si trasmettono, per conoscenza, **urgenti**Osservazioni in merito al documento di RFI relativo ad "Avviso di avvio del procedimento volto all'apposizione del vincolo preordinato all'esproprio e/o asservimento sulle aree interessate dalle opere e dichiarazione di pubblica utilità delle stesse", in ordine al " PROGETTO DEFINITIVO - LINEA PALERMO-MESSINA RADDOPPIO FIUMETORTO-CEFALU- CASTELBUONO TRATTA OGLIASTRILLO-CASTELBUONO **Fermata Cefalu (PA) - Rampa di accesso alla galleria di sfollamento**".

## OSSERVAZIONI E RICHIESTA DI SPOSTAMENTO

DIREZIONE TECNICA  
S.O. PROGRAM MANAGEMENT & PROJECT ENGINEERING  
PROGETTO DEFINITIVO  
LINEA PALERMO-MESSINA RADDOPPIO FIUMETORTO-CEFALÙ-  
CASTELBUONO TRATTA OGLIASTRILLO-CASTELBUONO  
Fermata Cefalù - Rampa di accesso alla galleria di sfollamento  
Relazione Generale

Figura 4 – Tratta dalla sezione Schede Tecniche

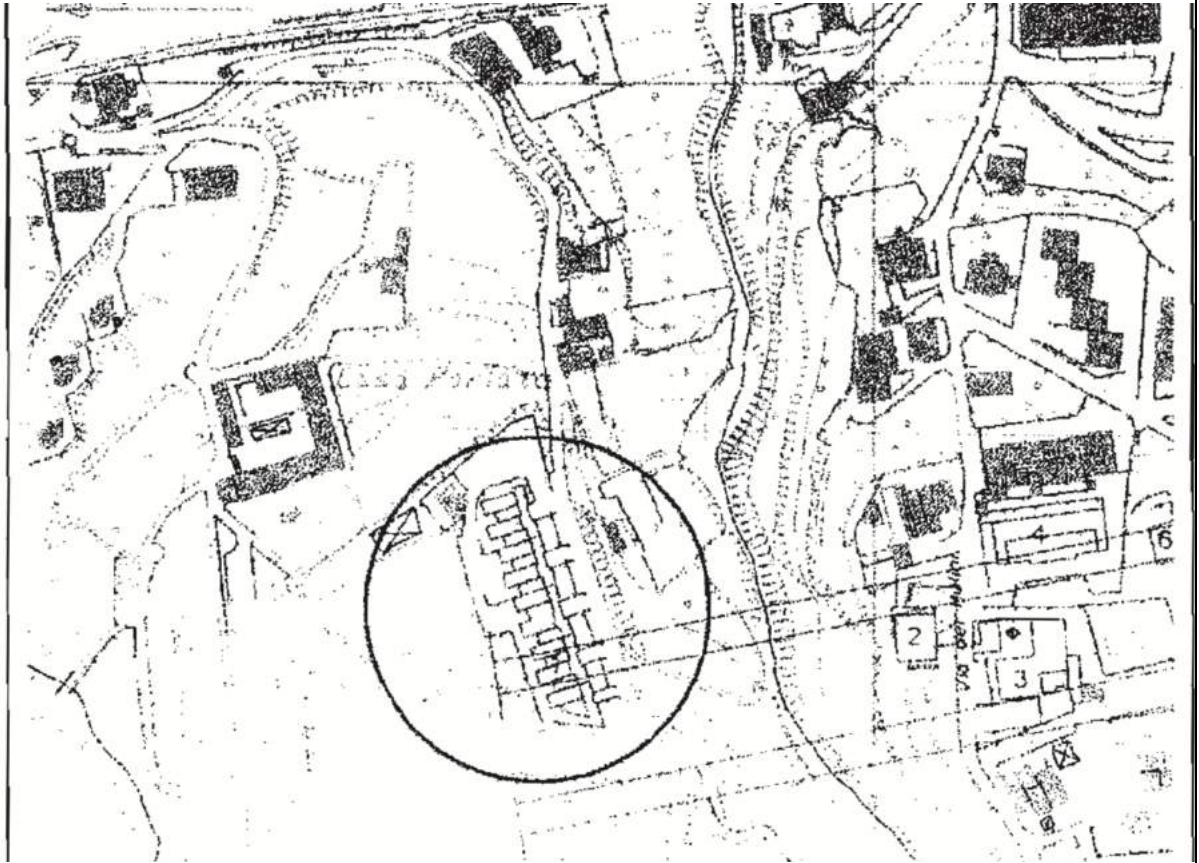
Nonostante ciò, ancora in premessa viene precisato che le "Schede edifici interferenti" allegate "si riferiscono ai soli edifici interferiti dalla galleria di rampa interferita". Segnatamente, in relazione agli edifici insiti in tale parte della proprietà delle scriventi, tutti certamente "interferiti" dalla galleria di sfollamento, ad essere allegata è la sola "scheda tecnica" delle villette a schiera indicate dal cerchio nella sottostante immagine.

In merito a tali edifici (villette a schiera), deve osservarsi che sono stati esclusivamente oggetto di una valutazione dei carichi e dei rischi, considerando ai fini di calcolo il passaggio della cosiddetta “Canna di percorrenza pari”, mentre la situazione attuale, di progetto relativo alla galleria di sfollamento, è molto più grave e ha un impatto decisamente più invasivo e forte, in quanto le opere interferenti sono adesso **quattro**:

- 1) parte della Canna di percorrenza pari;
- 2) cunicolo di interconnessione;
- 3) rampa di esodo;
- 4) curva di accesso alla rampa;

Figura 5 – Situazione in caso di variante “Pietrapollastra”

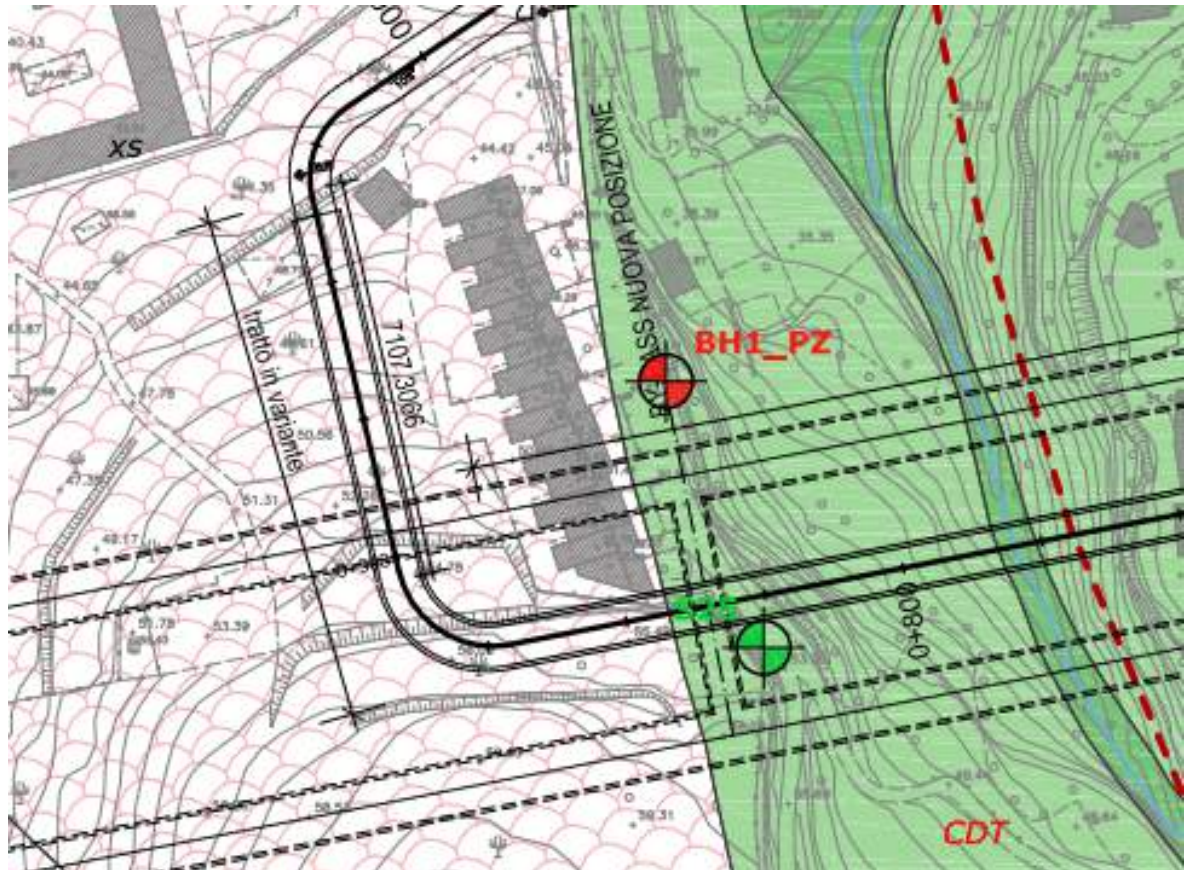
il che determina un quadrilatero che circonda completamente le ultime 2 villette lato sud, visibile nell'immagine sottostante.

Difatti, relativamente alla valutazione datata 5.05.05 rilevabile alle pagine 6 e seguenti nel documento n° RS2H00DROGN0100001A, redatto da tale “Tosti”, verificato da tale “Occidente” ma **mancante di autorizzazione** e facente parte del corredo documentale inerente a Valutazione di Impatto Ambientale, inserito come allegato all’interno del documento “Schede edifici interferenti” (RS7B00D07RSGN0100001A), si riscontra che: la valutazione della stabilità strutturale indicata, **si basa su una valutazione di rischio obsoleta**, sia per la parte inerente alla proprietà Parlato, sia per tutti gli edifici interessati dal passaggio della galleria di esodo, per circa 1 km, dall’innesto della via di esodo con l’erigenda banchina centrale della stazione sotterranea di Cefalù.

Relativamente alla proprietà Parlato, le stime di interferenza ed i conseguenti calcoli di stabilità prevedono il passaggio della sola canna di percorrenza pari (galleria lato nord), mentre in base alla variante il complesso di villette a schiera che si nota nell’immagine sarebbe interessato da ben **4 passaggi di gallerie** di cui, come sopra specificato, la galleria di percorrenza pari stessa, un collegamento di comunicazione fra le gallerie pari e dispari, la galleria di esodo e la curva di accesso alla rampa. Da modello matematico, basandosi sull’unico pozzo introspettivo, le villette a schiera rientrano nella classe di danno fra 2 e 3, ovvero cedimenti fra 5 e 15 mm, il che potrebbe significare blocco delle porte, fessurazioni che necessitano di interventi cucì e scuci, probabile rottura di tubi (Gas, Acqua e scarichi) e possibile necessità di abbattimento di parte degli immobili, **il tutto basandosi soltanto sui presupposti introspettivi erronei (passaggio della sola canna pari invece dei 4 passaggi)**. A ciò si aggiunga che, come si osserverà più dettagliatamente in seguito, l’unico pozzo di introspezione geologica eseguito nell’area è afferente ad un sito al di fuori della zona di frana su cui sorgono le villette a schiera stesse, così come censito da ISPRA IFFI. Pertanto, le conclusioni tecniche sono **obsolete e assolutamente inadeguate al rischio specifico**.

Figura 6 – Posizione di edificio storico del '600.

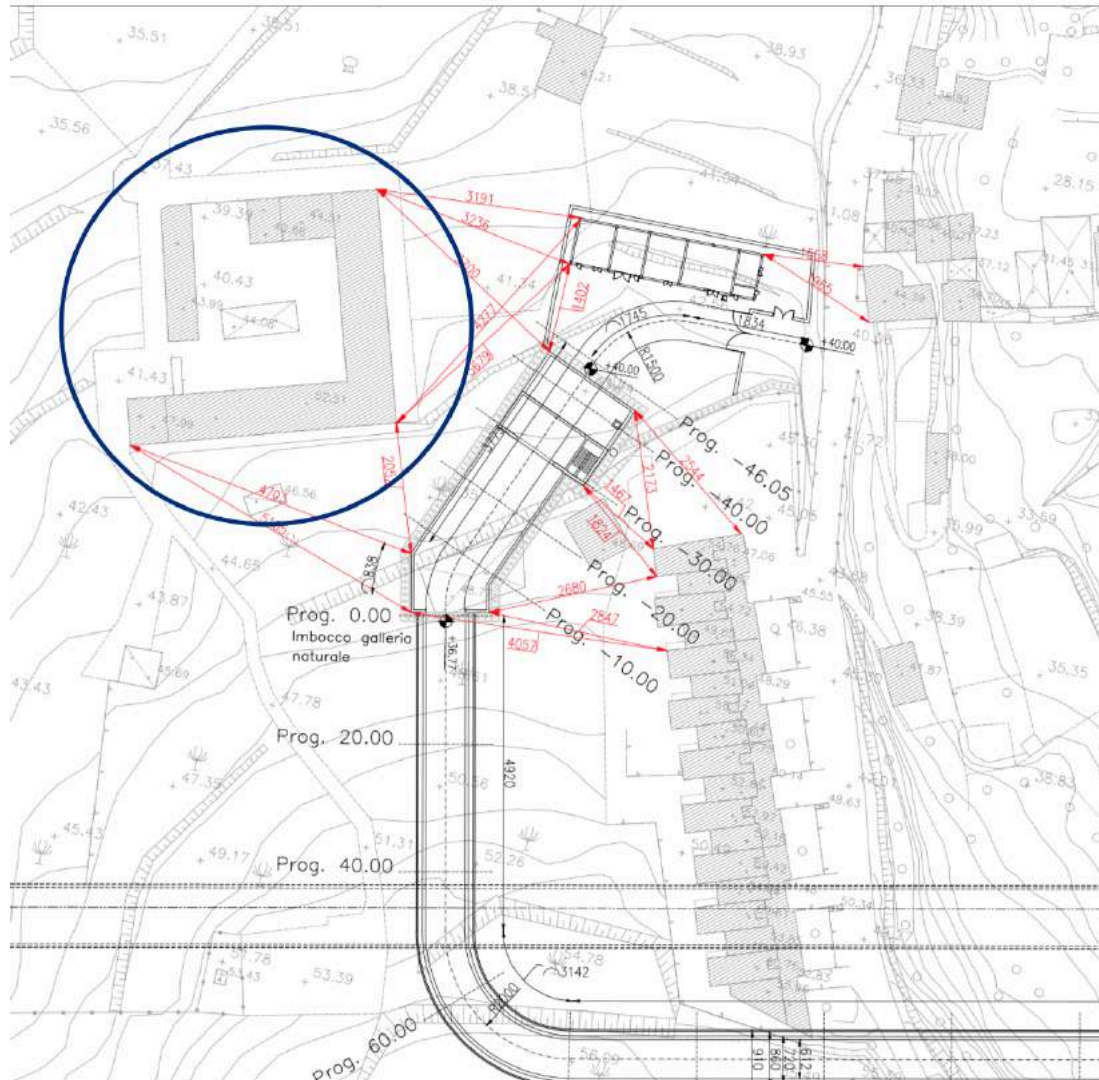
In aggiunta a quanto appena detto, come visibile dalla documentazione progettuale, ad essere senza dubbio pesantemente “interferito” dai lavori per la galleria è anche l’edificio che si evidenzia con cerchio blu nell’immagine che segue.

Tale edificio è considerato dai progettisti al solo fine di calcolarne la distanza, di appena 2-3 metri, rispetto alla galleria di sfollamento. E si tenga presente che le necessarie opere di consolidamento prevedono un sistema di contenimento a pali secanti del diametro di 1200 mm, penetranti nel terreno diversi metri (di tale aspetto si dirà più avanti).

Nonostante l'irrisoria distanza tra l'edificio e l'opera, nonché l'invasività dei lavori previsti, **si è proceduto all'attività di progettazione come se tale immobile non esistesse: risulta infatti assente sia fra le “Schede edifici interferenti”, sia nella “Planimetria opere interferenti e classi di danno”, nonché in qualsiasi altro elaborato inerente alla documentazione progettuale della galleria di sfollamento.**

Difatti, il progetto prevede la costruzione della galleria a circa 3 metri da un edificio antico, con annessa chiesa, che RFI e Italferr non hanno considerato progettualmente, men che meno analizzato analiticamente per la valutazione dei rischi e dei necessari, anche se in nessun modo bastevoli, straordinari “accorgimenti operativi” che sarebbero stati da prevedere *ab origine*, i quali,

Figura 12 – Inventario regionale dei fenomeni franosi

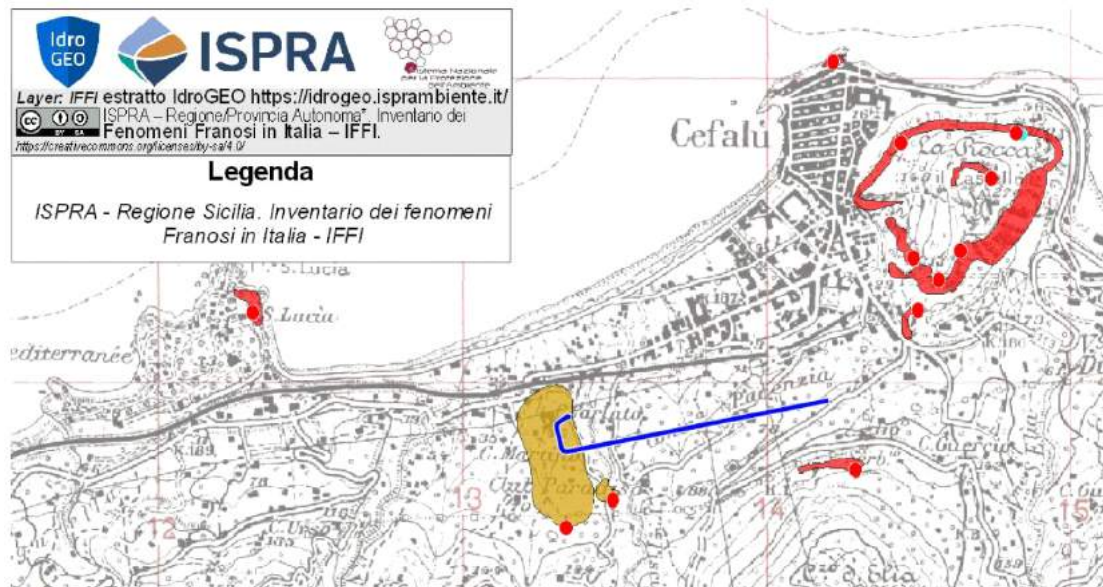
Come riscontrabile dalla documentazione relativa al profilo geologico, i lavori di cantiere e l'opera insisterebbero su un terreno che, come evidenziato nel rapporto ISPRA Sicilia, Inventario Frane, è caratterizzato da fenomeni franosi **che restano attualmente quiescenti solo grazie alla consistente piantumazione dell'area con essenze secolari ed ultradecennali, che l'intervento di RFI vorrebbe eliminare.**

Lo stesso parere espresso dal Genio Civile (Comune di Cefalù – Prot. n. 0017657 del 12.04.2023 – Titolo 2 Classe 1) al progetto di variante rende, con ciascuna delle sue "raccomandazioni, precisazioni e prescrizioni", **manifesti ed inequivocabili non solo le lacune ed insufficienze progettuali in relazione alle specifiche condizioni idrogeologiche dell'area, ma anche gli effetti devastanti, già scritti nelle carte**, che deriverebbero dall'incompatibile incontro dell'attuale, inadeguato, progetto di galleria con quel territorio.

Come se ciò non bastasse, l'intero progetto si basa su **un solo sondaggio**, con esito inequivocabilmente **sfavorevole** – svolto solo mesi dopo aver già arbitrariamente nonché illogicamente scelto il sito della variante – effettuato per giunta **su terreno non rientrante nella zona franosa** coincidente con la proprietà delle scriventi. Per tale motivo, il documento "Indagini geognostiche Sondaggi e prove in foro", nonché il documento "Indagini geognostiche Prove di laboratorio" sono del tutto privi di rilevanza e significato e non adeguati né a supportare né a legittimare il progetto, che in nessun modo affronta e risolve criticità insuperate ed insuperabili, evidenziate dallo stesso Genio Civile. Peraltro, l'unica indagine geognostica effettuata, nemmeno in corrispondenza dell'opera, mediante mezzo meccanico quale trivella, spintasi ad una profondità di m. 30, riscontra ciò che le carte geologiche dell'area mostrano chiaramente: ovvero la presenza di uno strato superficiale di sabbie che sormonta un ulteriore strato di argille plastiche.

Figura 9 - Fotosimulazione 1 Situazione in Corso d'opera  
Figura 13 – Simulazione fotografica dell'impatto del cantiere

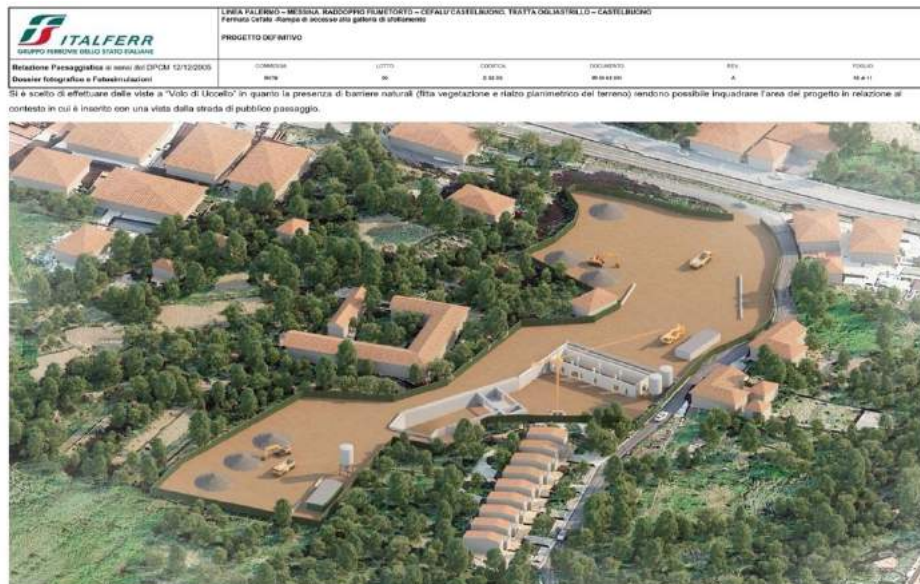
A p. 70 del documento la predetta relazione osserva che *"Dato quindi il contesto in cui si collocherà la nuova rampa, le dimensioni limitate della parte allo scoperto, le operazioni che verranno messe in atto per la conservazione della vegetazione presente in fase ante-operam, risulta che l'impatto della stessa sul paesaggio sia mitigato"*. Dal "Dossier fotografico e Fotosimulazioni" (RS7B00D22DXIM0002001A), che più sotto si riporta, è possibile vedere *ictu oculi* il reale impatto dell'opera sull'area e sulla vegetazione, e non si comprende in qual modo tale impatto possa dirsi "mitigato". La dimensione della porzione allo scoperto dell'opera è il risultato di un ingiustificato e dispendioso percorso realizzativo che prevede sbancamenti, trivellazioni e scavi su un'area di più di un ettaro.

In proposito si osserva, infatti, che l'area **verrebbe di fatto privata dell'intera vegetazione attualmente esistente**, con un danno incompensabile per il territorio e per la famiglia che per più secoli se ne è presa cura, difendendola da aggressioni simili alla presente e tentativi di "cementificazione" di solo interesse di terzi. L'attuazione del progetto comporterebbe infatti la diretta eliminazione di "tutte le tipologie di alberi" che non siano ulivi, alcuni dei quali hanno peraltro un significato legato ad eventi familiari, e nessun impianto di nuovi esemplari potrebbe realmente sostituire alberi risalenti a decenni or sono. Per quanto riguarda gli ulivi, invece, si fa rilevare che la "messa a dimora" degli stessi è una "soluzione" funzionale soltanto sulla carta. Si ritiene che l'evidenza fotografica relativa al tratto artificiale della galleria "Poggio Maria" del raddoppio ferroviario – di seguito mostrata – sia adeguatamente rappresentativa delle reali conseguenze dei lavori di cantiere con la previsione di "messe a dimora" a "tutela degli ulivi", già posta in essere da RFI/Italferr/Toto Costruzioni per la zona Salaverde (tratto da <http://www.qualecefalù.it/node/21203>):

Figura 23 – La stessa porzione di territorio interessata dal cantiere

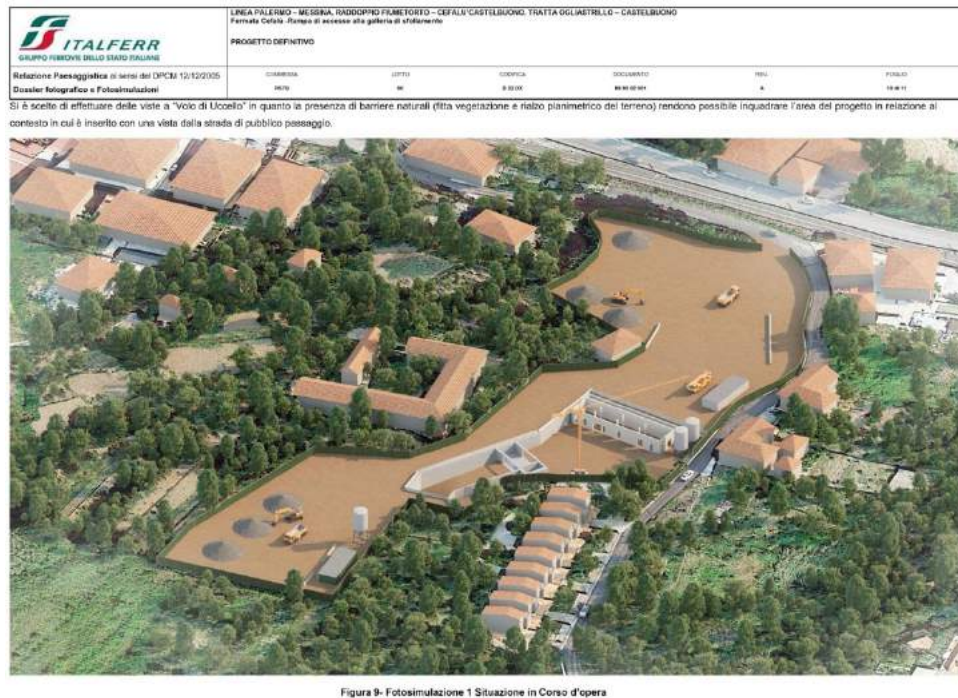
Di seguito si mette poi in rilievo la “piccola porzione di territorio” (sic!) coinvolta:

Dalle suddette tabelle, che descrivono l'area delle scriventi come *“piccola porzione di territorio abbastanza degradata dal punto di vista percettivo in cui non si evidenzia la presenza di aree di rilevante pregio paesaggistico e naturalistico”* – offensiva descrizione del tutto contrastante non solo con la realtà del luogo, ma anche con lo stesso contenuto dello “Studio di prefattibilità ambientale” – si vuole lasciare intendere che si dovrebbe in pratica essere grati dell'intervento devastante del cantiere e dell'opera, che a detta di RFI porterebbe addirittura ad un asserito “miglioramento” della proprietà delle scriventi, nonostante l'area che verrebbe **violentata** sia caratterizzata da antichi agrumeti, uliveti, numerose altre tipologie arboree – oggetto di accurata e costante manutenzione – **fra le quali “alberi ad alto fusto inseriti in particolari complessi architettonici di importanza storica e culturale, quali ad esempio ville, monasteri, chiese, orti botanici e residenze storiche private”**: quest'ultimo riferimento corrisponde alla previsione di cui **all'art. 7, lettera c), comma 1, della Legge n. 10 del 14 gennaio 2013**, contenente “Norme per lo sviluppo degli spazi verdi urbani”, che appunto riconosce **come “alberi monumentali” “gli alberi ad alto fusto inseriti in particolari complessi architettonici di importanza storica e culturale, quali ad esempio ville, monasteri, chiese, orti botanici e residenze storiche private”**.

Figura 25 – Variante originaria del 2003

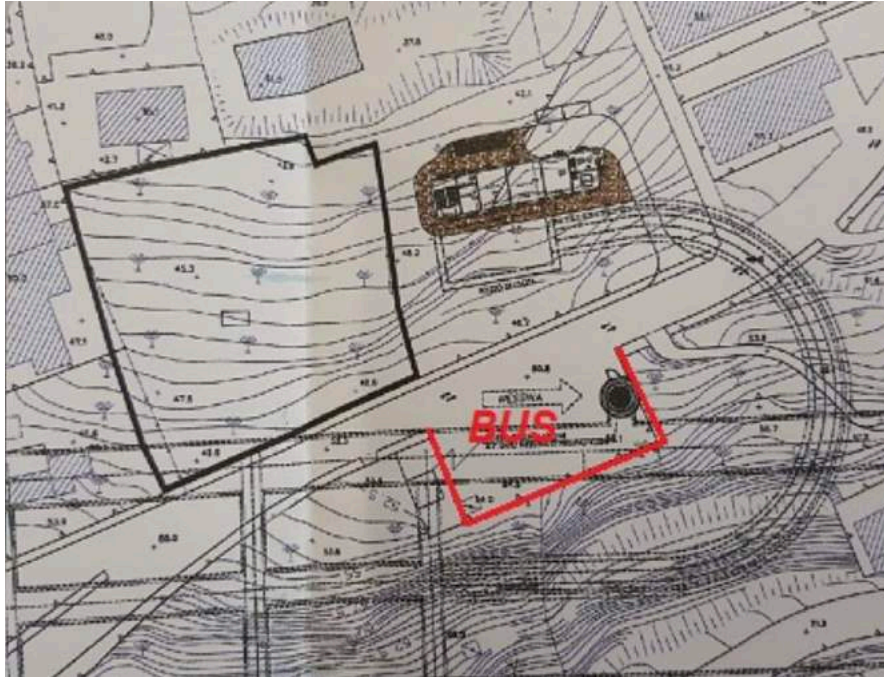
La prima ipotesi in alternativa non può che essere l'originario sito della galleria di sffollamento, ossia quello del progetto approvato nel 2003. Si tratta dell'unica variante ad essere stata autorizzata dall'Assessorato Regionale al Territorio e Ambiente, alla quale sia il Comune di Cefalù che RFI hanno **illegittimamente** rinunciato rimanendo entrambi **tuttora vincolati e tenuti a rispettarla**; si ribadisce, infatti, che il Decreto dell'Assessorato Regionale al Territorio e Ambiente della Regione Siciliana del 15.02.2005, in Gazzetta Ufficiale della Regione Siciliana (GURS) n. 15 dell'8.04.2005, è tuttora vigente e tuttora prevede l'ubicazione della galleria di sffollamento della variante approvata con delibera di Consiglio Comunale n. 98 del 15.07.2003. Conseguentemente, qualsiasi soluzione di variante relativa alla galleria di sffollamento diversa da quella autorizzata dall'Assessorato Regionale al Territorio e Ambiente è illegittima, con ripercussioni sulle relative responsabilità personali. Si ribadisce, inoltre, che lo stesso Comune di Cefalù ha chiesto parere al Direttore dell'Urbanistica di Palermo sulla validità della precedente (e penultima) variante di spostamento della galleria - approvata con delibera del 2005 senza alcuna autorizzazione da parte dell'Assessorato - ricevendo risposta negativa e contestualmente **"invito", da parte del Direttore dell'Urbanistica, "a vigilare se i lavori si svolgono secondo l'ultima variante approvata"**, ossia quella della delibera di C.C. n. 98 del 2003.

Figura 27 – Variante spostamento a EST

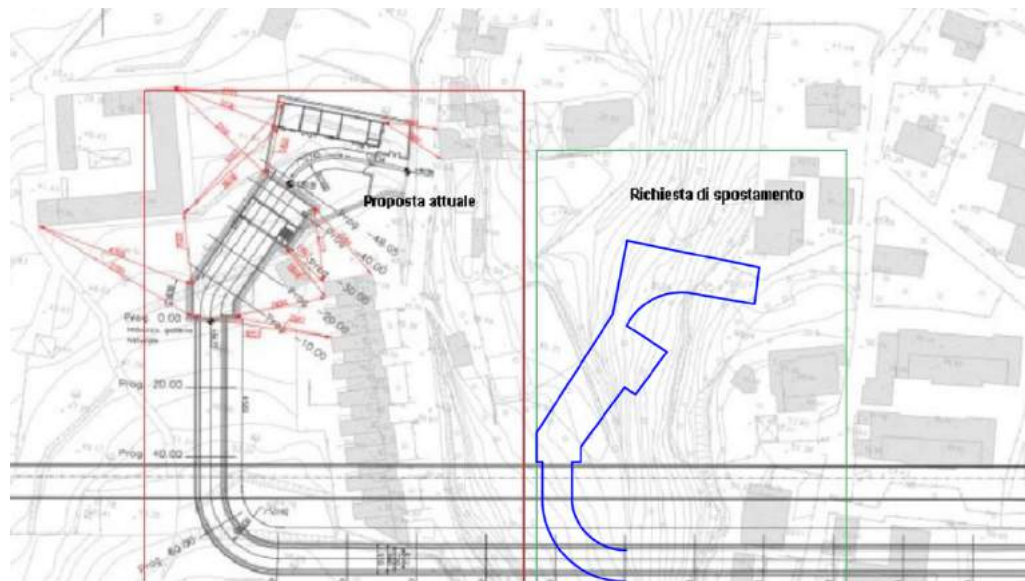
Considerando anche in questo caso la variazione altimetrica e la diversa inclinazione del sito che ivi si propone in alternativa, semplicemente traslando le vie di accesso ad est, l'opera potrebbe qui realizzarsi con una differente disposizione delle rampe d'accesso e dei locali di servizio, ottimizzando la spesa e le condizioni di sicurezza.

Figura 28 – Inventario regionale dei fenomeni franosi.

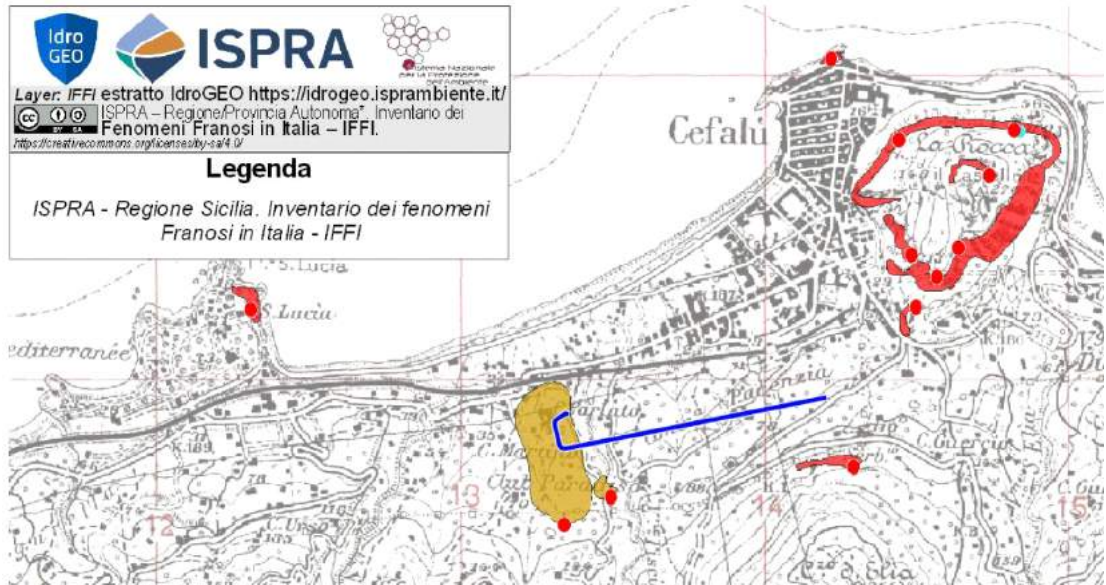
tale alternativa, e ciò vale anche per le ipotesi N. 1 e N. 3, non insiste sulla zona d'azione di fenomeni franosi coincidente invece con il terreno delle scriventi. Questo aspetto deve necessariamente essere considerato preponderante, per la sicurezza del territorio, degli individui che vi abitano, degli stessi lavoratori addetti all'opera, nonché di tutto ciò che verrebbe coinvolto e travolto dal riattivarsi di fenomeni franosi che, si ribadisce ancora una volta, **restano attualmente quiescenti solo grazie alla consistente piantumazione dell'area con essenze ultradecennali, che l'intervento RFI vorrebbe eliminare.**
